**Verslag huishoudelijke elektrische installatie op laagspanning en zeer lage spanning****Algemeen:**

Referentie: 003-20260427-04	Datum controle: 27/04/2026
Keurder: 003

Eigenaar: Verhegghen Jean-François	EAN-code: 541448820051751508
Adres installatie: Franklin Rooseveltlaan 178, 9000 - Gent	Nummer teller(s): 1SAG1100897991
Distributienetbeheerder installatie: Fluvius	
Datum uitvoering installatie:	☐ Vóór 01/10/1981 ☒ Tussen 01/10/1981 en 01/06/2020 ☐ Vanaf 01/06/2020
Type:	☒ Wooneenheid ☐ Niet-huishoudelijk ☐ PV ☐ Batterij ☐ Laadpaal

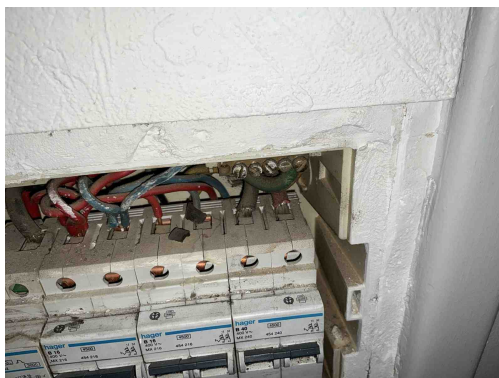
Inbreuk(en):

B29 - Het elektrisch verdeelbord in een huishoudelijke ruimte is niet voorzien van een deur (Boek1: 5.3.5.1).

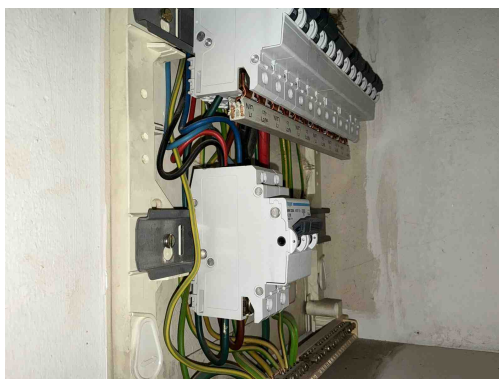
Inbreuk(en):

B16 - De interne soepele geleiders zijn niet aan beide uiteinden voorzien van samenknijpende hulzen of evenwaardig (Boek 1: 5.3.5.5).

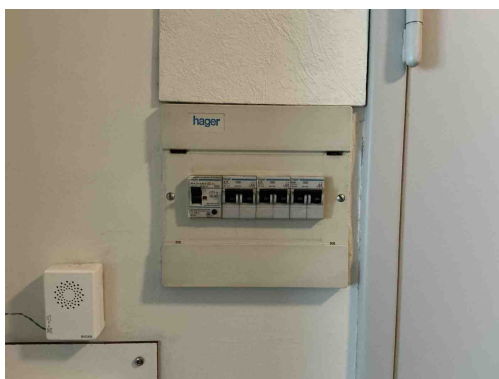
T21 - Het elektrisch materieel is niet geplaatst volgens de voorschriften van de fabrikant/ regels van goed vakmanschap . (Boek 1: 1.4.1.3)

Opmerking: Kamaansluiting niet afgedekt

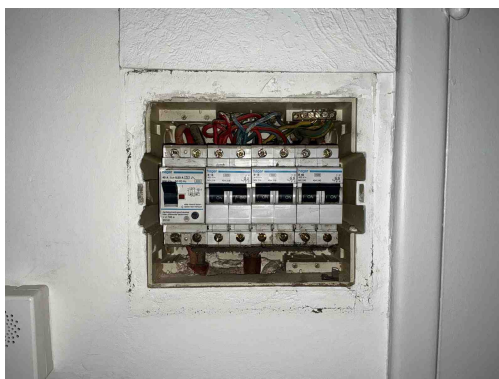
B32 - Het elektrisch verdeelbord in een huishoudelijke ruimte voldoet niet aan de materiaal vereiste, oa onbrandbaar, niet-hygroscopisch materiaal gemaakt zijn dat een voldoende mechanische weerstand biedt (Boek1: 5.3.5.1).

Opmerking: Bord 2, deur kapot
